Projekt zakázkové číslo:	513/18
Stavba:	VŠCHT Praha – Rekonstrukce prostor uvolněných z pronájmu (etapa I) v budově B ul. Zikova – kancelářská část
Objekt:

Název změny:	ZL35 - Základové patky pro ocel. kci CHÚC
--------------	---

PŘEDMĚT: **základová patka pod nosníky pro větrání CHÚC Zikova**

datum	15.07.2021	PP26 - PATKA POD NOSNÍKY CHŮC	průřez
číslo	1/100	PŮDORYS, POHLED	PP26_01

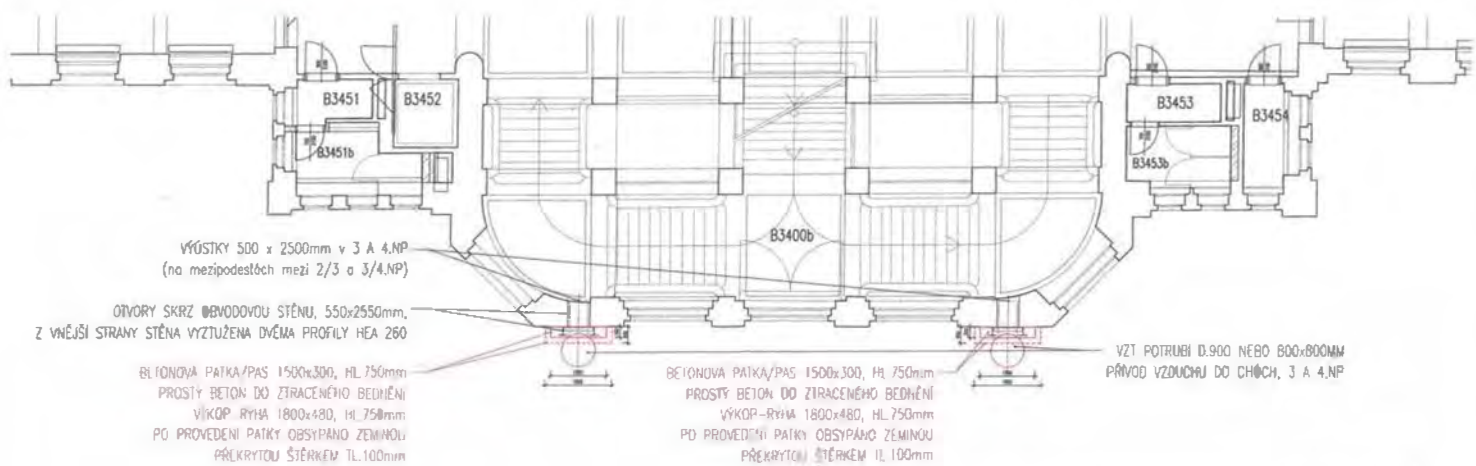
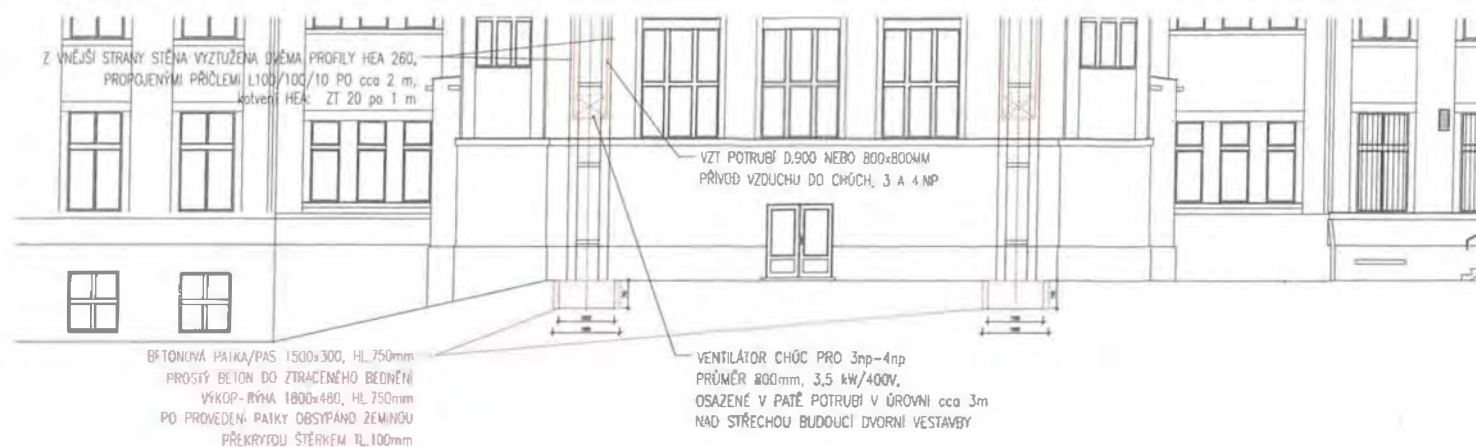
POPIS ZMĚNY: Pod ocelové profily HEB, které jsou navrženy ve vydané dokumentaci jako nosníky pro VZT potrubí, jímž je větrána CHÚC Zikova, doplňujeme tímto projektovým pokynem základové patky. Znamená to provedení těchto prací, které nebyly zahrnuty v PD:

- bourání asfaltové/betonové vozovky tl.150
- ruční hloubení pro dvě patky
- provedení dvou betonových patek z prostého betonu do tvámic ze ztraceného bednění 1,5x0,3x0,75m
- obsyp patky zeminou, hutnění ručně
- obsyp štěrkem tl.100mm

Nový výkres	Původní výkres:	
	doplňuje	nahrazuje
označení / název výkresu		
D.1.1_PP26-1 základ.patky-půdorys,pohled	D1.1.3 NS – 9, VĚTRÁNÍ CHÚC ZIKOVA
